## ACTA DE INSPECCION AMBIENTAL

1. ANTECEDENTES				
1.1 Fecha de Inspección: 09-09-2021	1.2 Hora de inicio: 10:30	1.3 Hora de término: 11:00		
1.4 Nombre de la Unidad Fiscalizable: PROYECTO INMOBILIARIO HACIENDA EL TEJAR		1.5 Estado operacional de la Unidad Fiscalizable: En construcción

3. MATERIA ESPECÍFICA OBJETO DE LA INSPECCIÓN AMBIENTAL				
Implementación medidas de control de Emisiones Acústicas				
4. INSTRUMENTOS DE CARÁCTER AMBIENTAL FISCALIZADOS				
SMA RES. EX N° 1930/2021. MP-052-2021. Medidas provisionales para control de ruido

**4. TUNEL DE MITIGACIÓN Y CONTROL DE RUIDO PARA CAMIÓN MIXER Y BOMBA DE HORMIGÓN.**

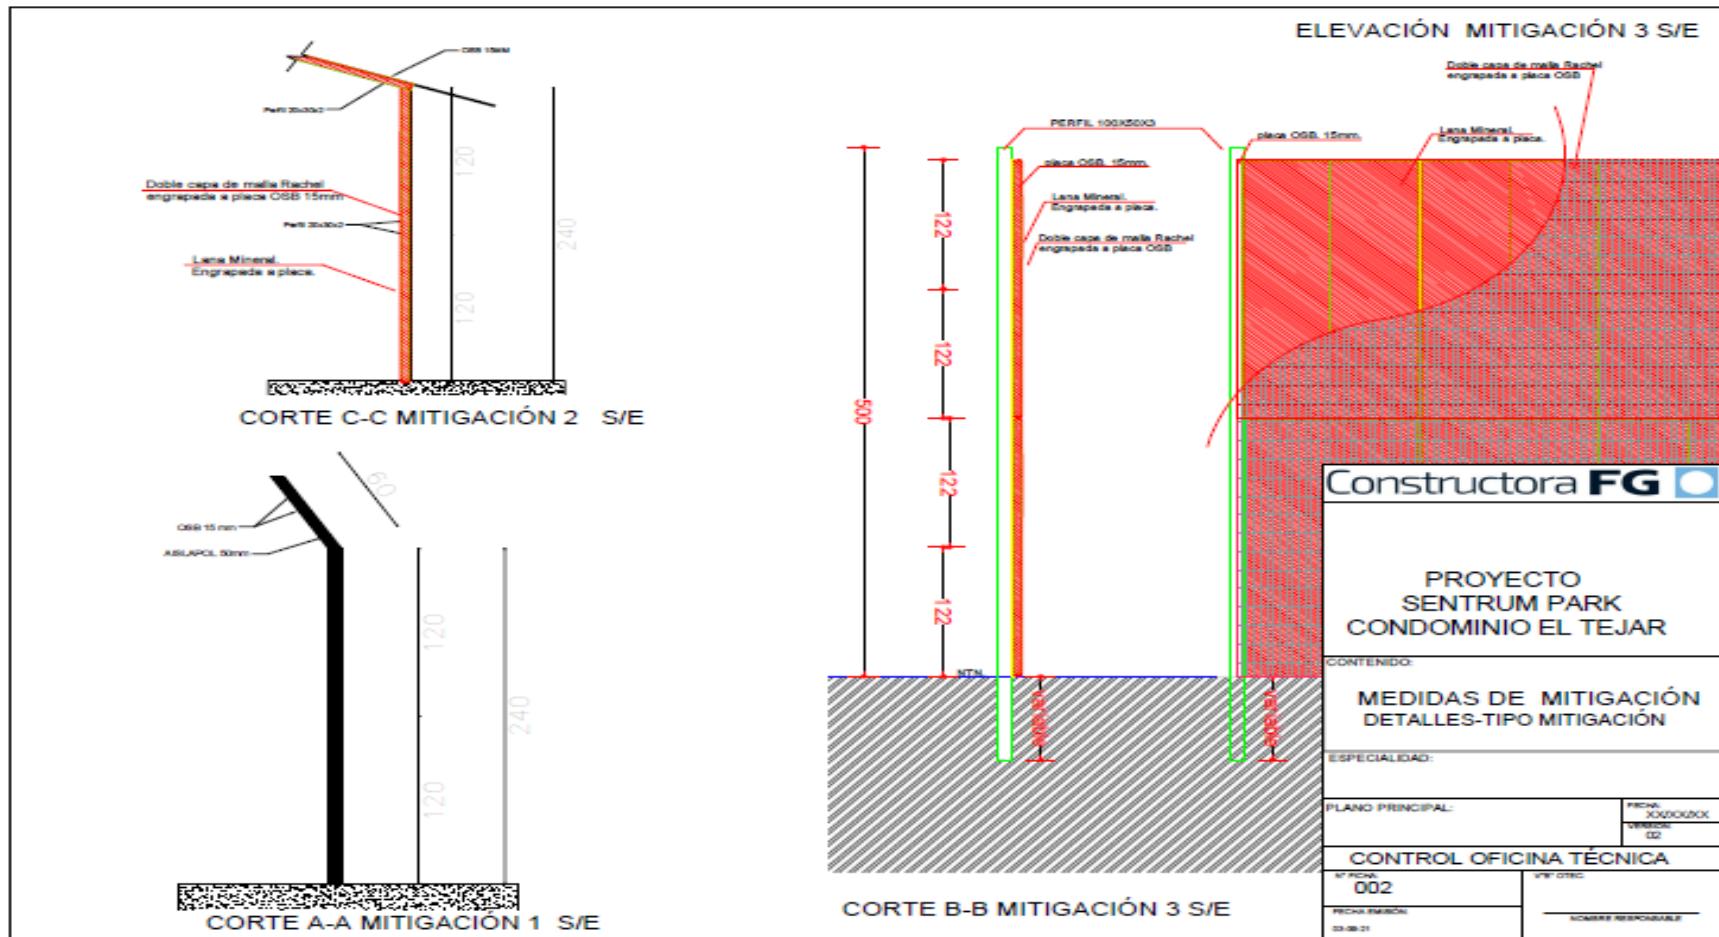
- e) Por último, la medida de “Túnel acústico camiones mixer” también fue considerada como cumplida parcialmente respecto a su materialidad, dimensiones y operacionalidad. En cuanto a lo primero, cabe aclarar que efectivamente al momento de la inspección había una plancha simple en vez de una doble. Esto se debe a que la fuente emisora, correspondiente a los camiones mixer, es una fuente móvil en cuanto hay diversos sectores de hormigonado, por lo tanto, el túnel debe ser reubicado diariamente a dichos sectores para lo cual debe retirar una plancha. Esto debido a que la grúa cuenta con un sistema de seguridad en que detiene automáticamente su funcionamiento si es que no puede soportar el peso de lo que se está movilizando. La doble plancha supera ese peso, por lo tanto, cada vez que se mueve el túnel se debe retirar una de las planchas, pero luego vuelve a ponerse.

- f) En cuanto a sus dimensiones, se observó una “deficiencia en la extensión del túnel” haciendo referencia a una fotografía donde se puede ver un camión de hormigonado que queda “fuera” del túnel, en realidad esto no es así, ya que aquella fotografía muestra un camión detenido que está en espera a entrar debido a que en ese momento se encontraba otro camión dentro aquel. Por lo tanto, cabe desechar dicha observación en cuanto el túnel si cuenta con las dimensiones necesarias para cubrir la fuente emisora.
